**Avis délibéré de la mission régionale d'autorité
environnementale sur le parc photovoltaïque au sol aux lieux-
dits Le Barron et Les Andins porté par la société SOLEU 01 sur
la commune de Montilly (03)**

Avis n° 2023-ARA-AP-1636

Avis délibéré le 30 janvier 2024

Illustration 2: Principes d'implantation du projet. Source : étude d'impact.

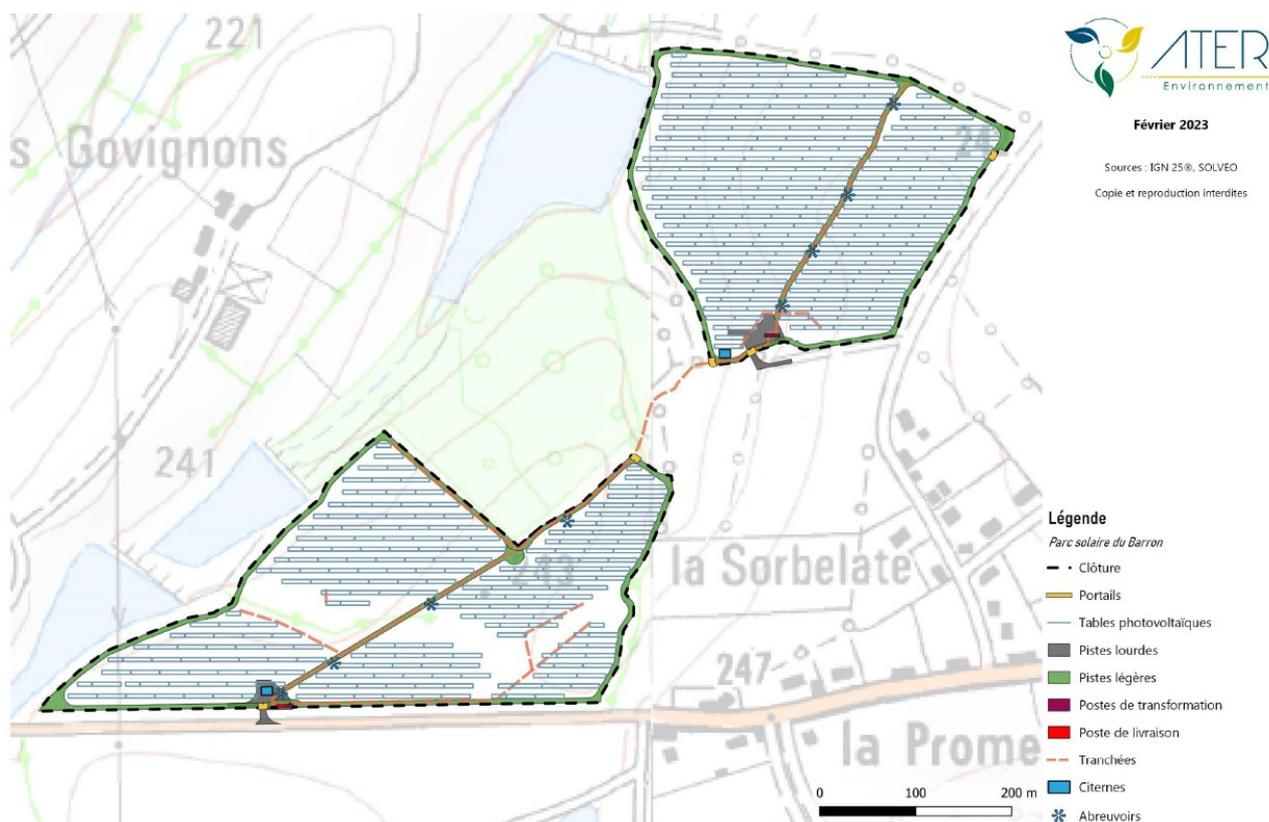
Le raccordement de la centrale photovoltaïque au réseau électrique national n'est pas décrit précisément, ni les travaux éventuels concernant le poste source. Ses incidences environnementales ne font pas l'objet d'une analyse approfondie, et la capacité réservée au titre du S3REnR⁴ n'est pas mentionnée. Faisant partie du projet, ses caractéristiques et son tracé doivent être présentés et ses incidences évaluées de manière précise, ainsi que tous les éventuels renforcements de poste de transformation et de lignes haute tension, même s'ils relèvent d'une autre maîtrise d'ouvrage et d'un calendrier différent. Ce n'est pas le cas dans le dossier fourni, qui doit l'inclure dès ce stade.

L'Autorité environnementale recommande de décrire précisément et d'inclure explicitement dans le périmètre du projet et donc de l'étude d'impact, le raccordement au réseau électrique, fonctionnellement lié au parc photovoltaïque, et les éventuels nécessaires renforcements du réseau électrique national, associés, d'évaluer leurs incidences environnementales et de présenter les mesures prises pour les éviter, les réduire et si besoin les compenser.
